ETUDE D'IMPACT

Département des Landes
Commune de Vielle-Saint-Girons (40560)

PROJET D'AMENAGEMENT DU « LOTISSEMENT LES PERDRIX »

REPONSE AUX OBSERVATIONS DE LA MRAe - MODIFICATION DU PROJET

Figure 1 : plan de composition modifié (source : SARL DUNE, juillet 2023)

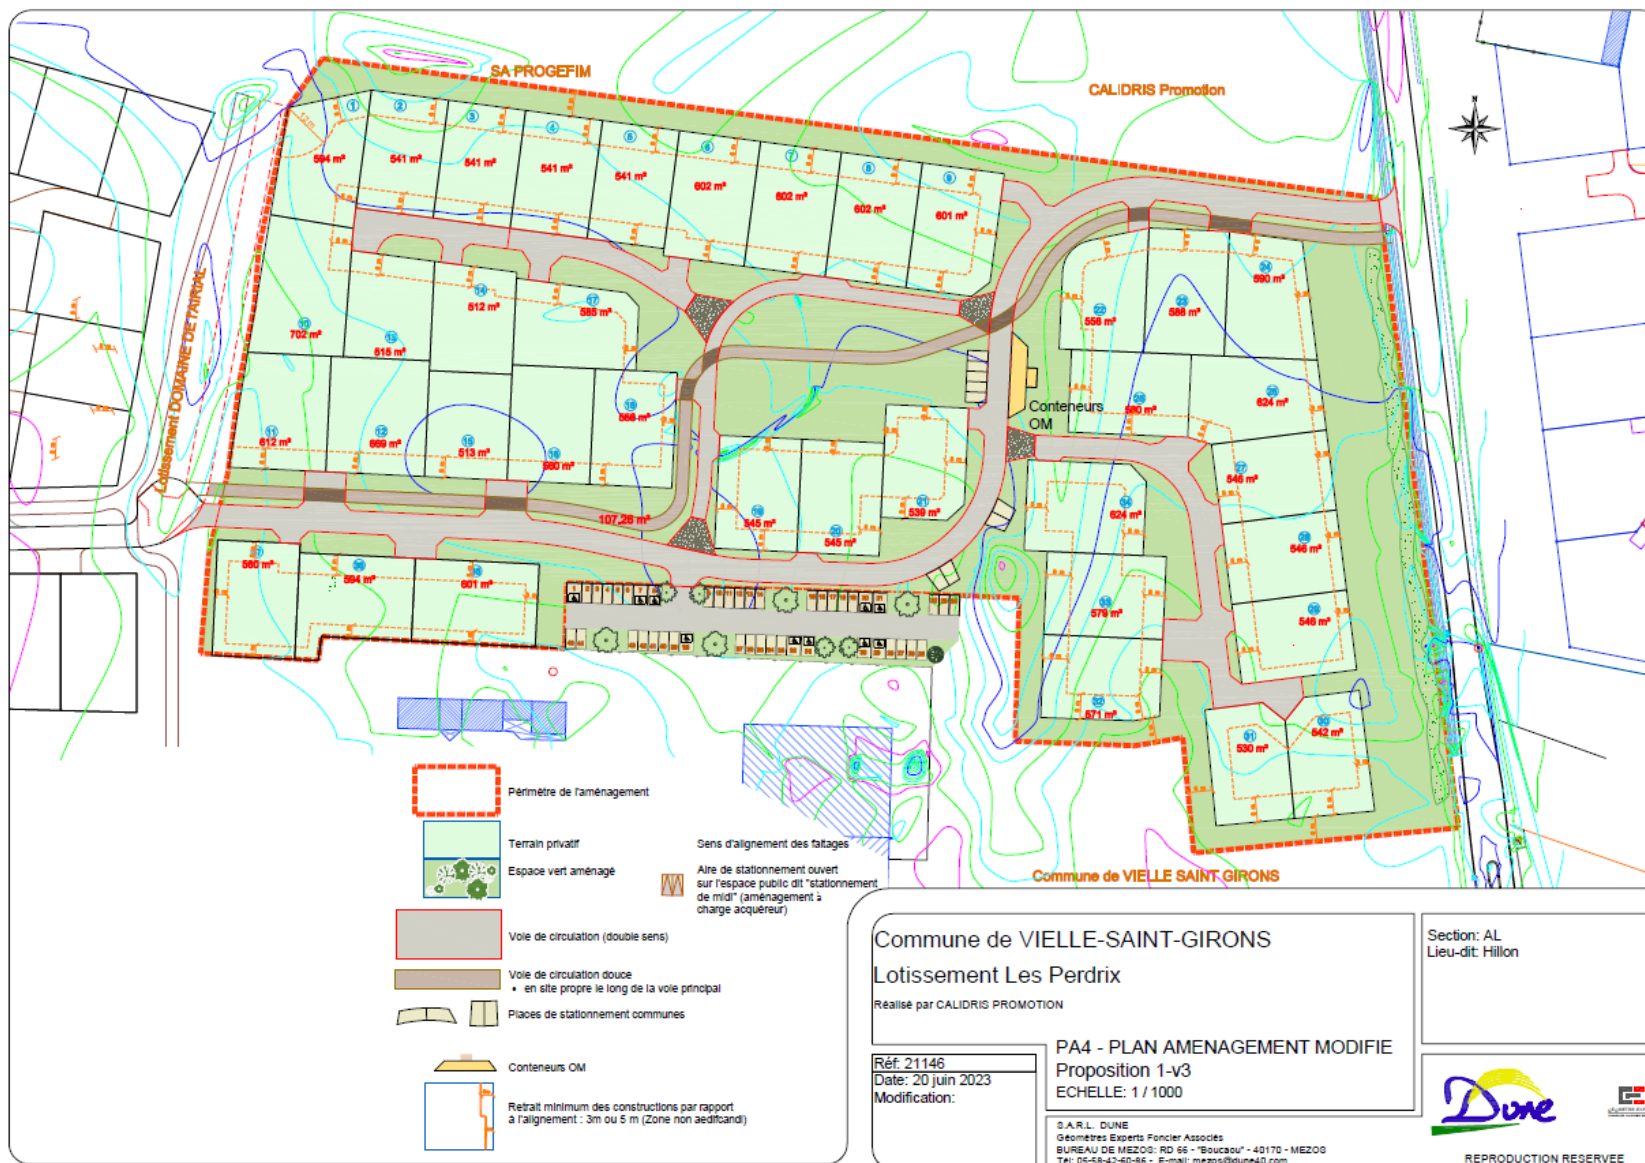
- ✓ **L'augmentation de la largeur de la frange boisée reconstituée en partie Est** (20 m au lieu de 6 m initialement prévu) afin de maintenir la qualité paysagère et d'améliorer la qualité de vie des futurs résidents ;
- ✓ le recalibrage des voiries afin de **diminuer l'imperméabilisation** associée (diminution de 12,59% de la surface imperméabilisée du projet, comme présenté dans le Tableau 1 ci-dessous).

Figure 3 : parti d'aménagement du projet modifié retenu (source : Permis d'aménager, PA2, SARL DUNE, 2023)

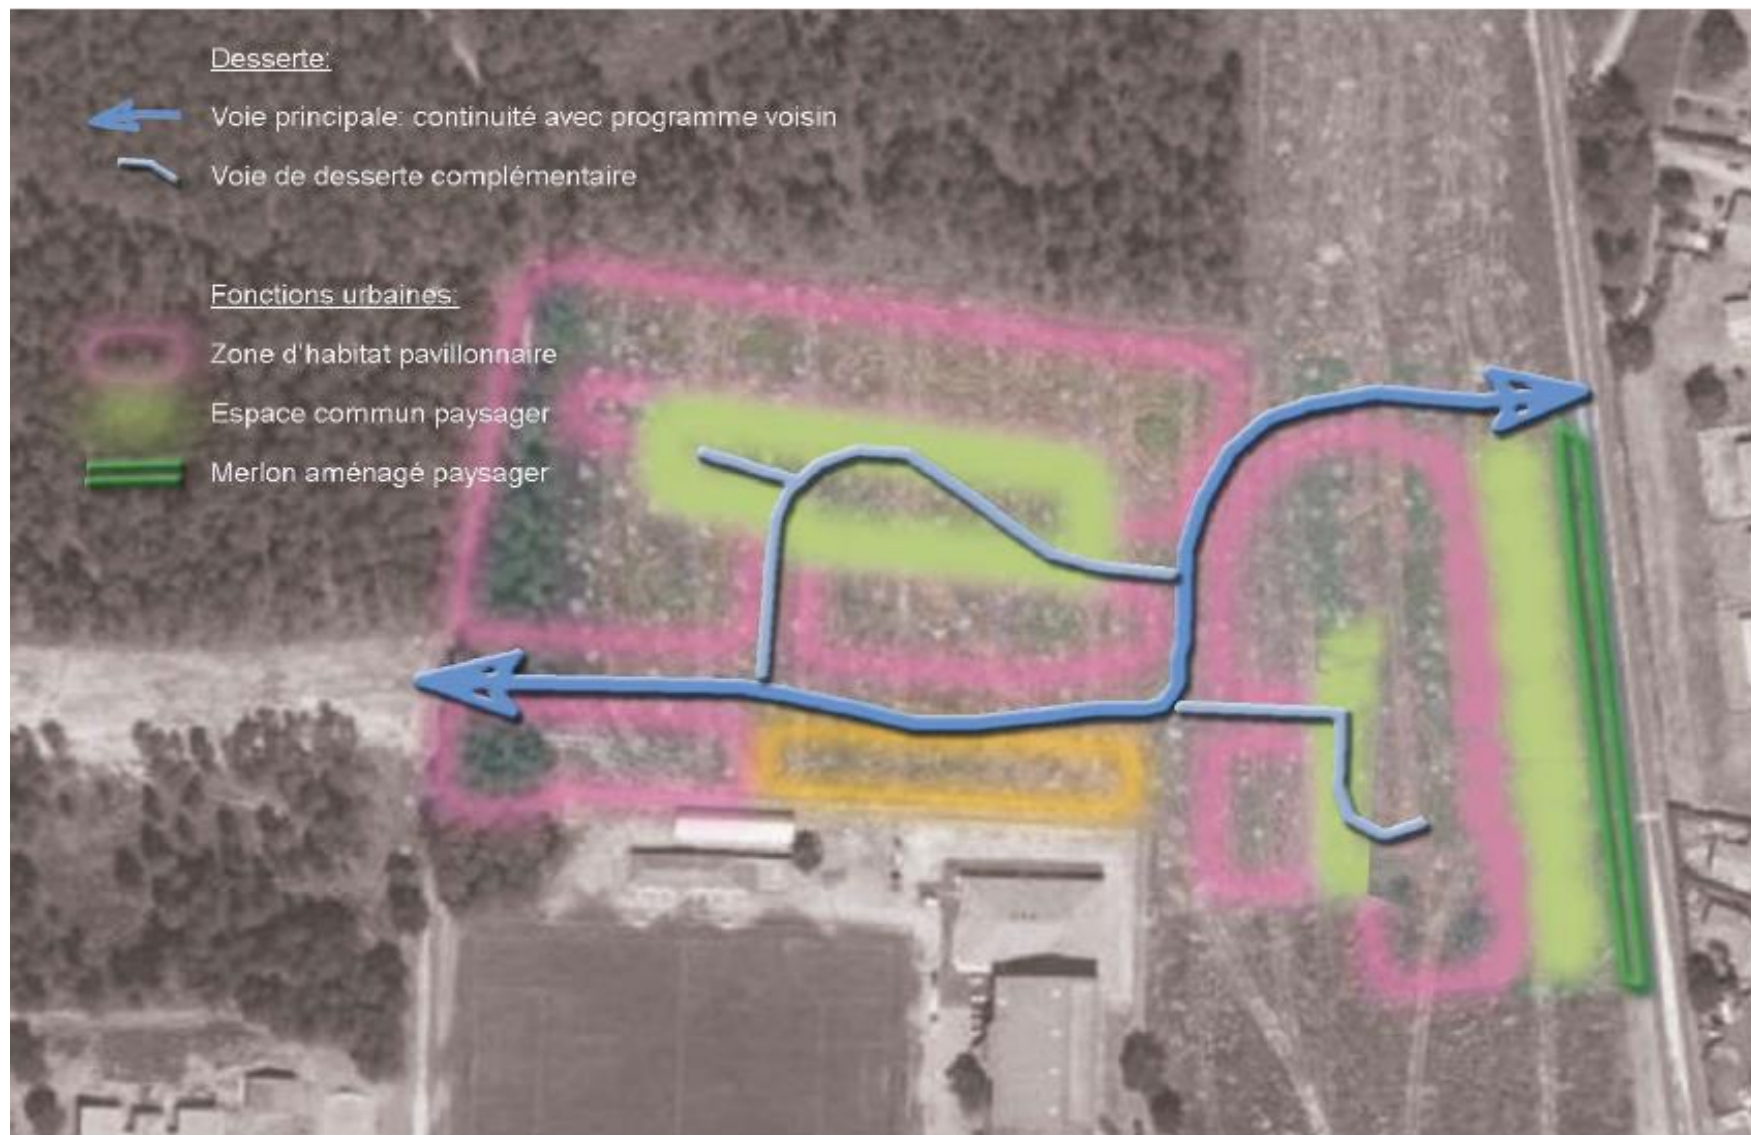
- ✓ Plan de composition modifié joint en Figure 1 page suivante et également, à l'échelle, en ANNEXE I ;
- ✓ Deux schémas qui présentent le parti d'aménagement du projet présenté dans l'étude d'impact (Figure 2 page 6) et celui du projet modifié retenu (Figure 3 page 7) ;
- ✓ Eléments relatifs à la gestion des eaux pluviales du projet modifié, joints en ANNEXE 2 ;
- ✓ Au plan paysager du projet modifié, joint en ANNEXE 4.
